《甘肃省东乡县达板特色小镇控制性详细规划》 局部用地调整论证报告

东乡族自治县自然资源局
甘肃省城乡规划设计研究院有限公司
2023年8月

《甘肃省东乡县达板特色小镇控制性详细规划》
局部用地调整论证报告（DX02-01-03、DX02-02-02、
DX02-04-02、DX02-05-02）地块分册

《甘肃省东乡县达板特色小镇控制性详细规划》
局部用地调整论证报告（DX02-07-01、DX02-08-01、
DX01-03-01、DX02-11-01、DX01-07-01、DX01-08-02）地
块分册

图 10 修改前后 DX02-01-03、DX02-02-02、DX02-04-02、DX02-05-02 地块用地性质

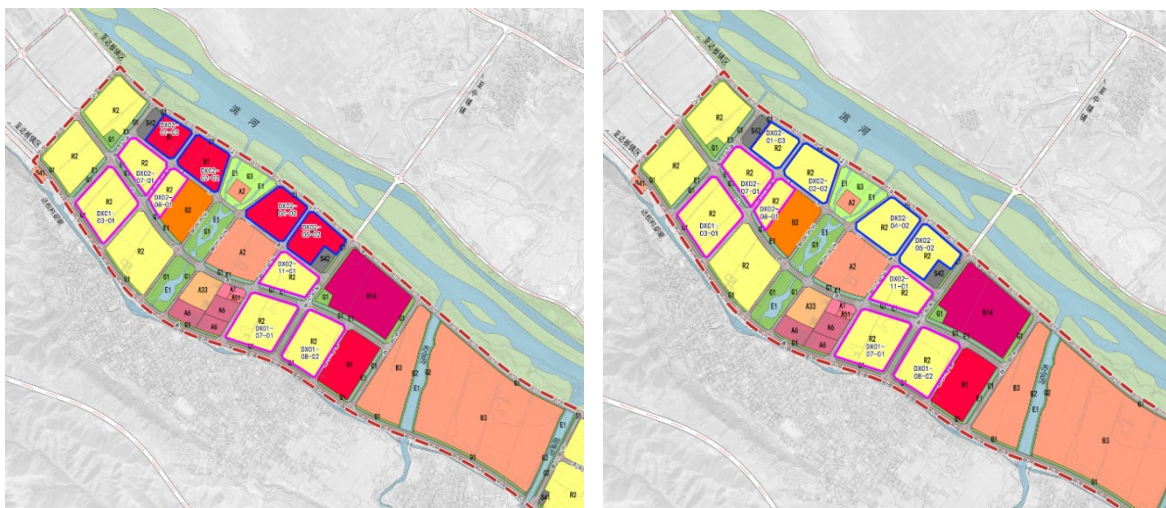
本次控规局部地块修改，将原有零售商业用地（B1）DX02-01-03、DX02-02-02、DX02-04-02、DX02-05-02 地块修改为二类居住用地（R2）。

DX02-05-02 地块，指标按原控规单元中商业用地（B1）执行，即容积率为 1.2，建筑限高 20 米。二类居住用地（R2）中可兼容商业建筑，兼容比不大于 30%。

图 7 修改后 DX02-07-01、DX02-08-01、DX01-03-01、DX02-11-01、DX01-07-01、DX01-08-02 地块控制图

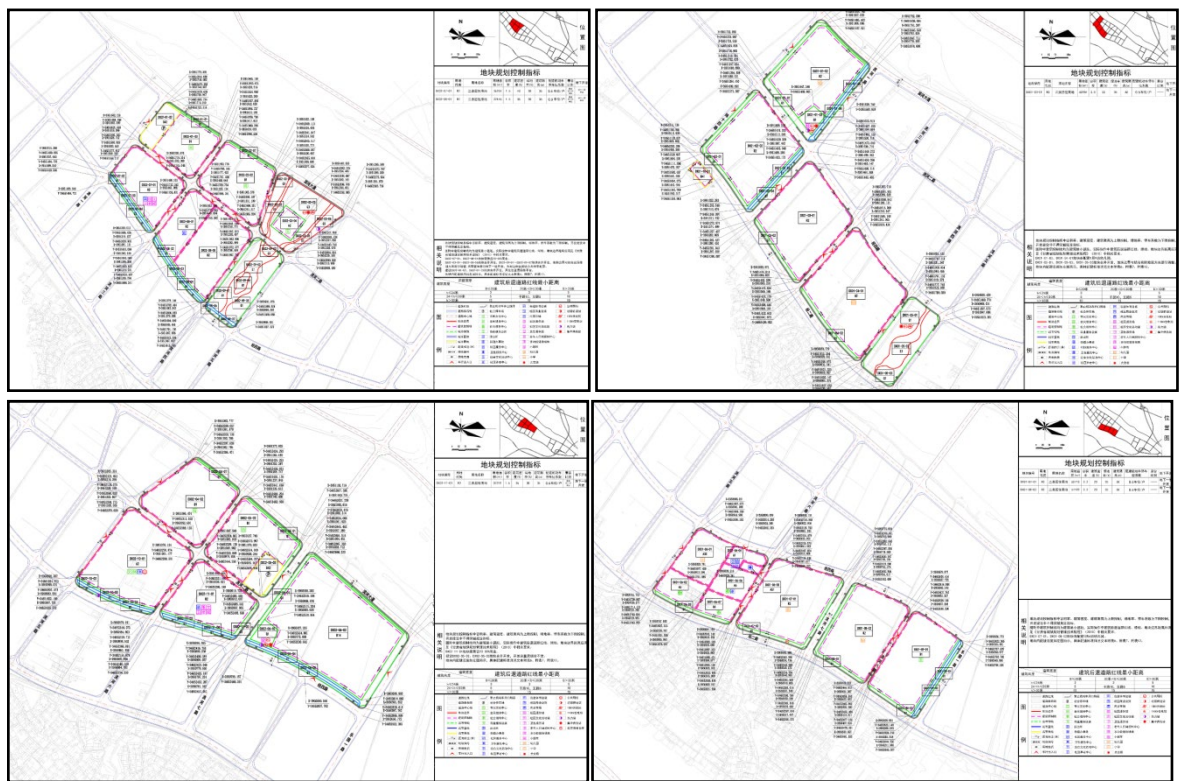
原控规中居住用地停车位配比为 1 车位/户。根据达板镇实际以及未来发展情况，原控规中停车位配建比例较高。达板镇地处洮河畔，受地下水位和地质条件限制，地下室不宜做到两层及以上。达板镇商品房开发项目容积率在 2.2 以下，其机动车库在开发一层地下室的情况下，建议配比数据为多层商住小区为 0.6 车位/户。

修改后的二类居住用地（R2）DX02-07-01、DX02-08-01、DX01-03-01、DX02-11-01、DX01-07-01、DX01-08-02 地块，其余指标按原控规单元中二类居住用地（R2）执行。配建机动车停车系数更改为 0.6 车位/户。
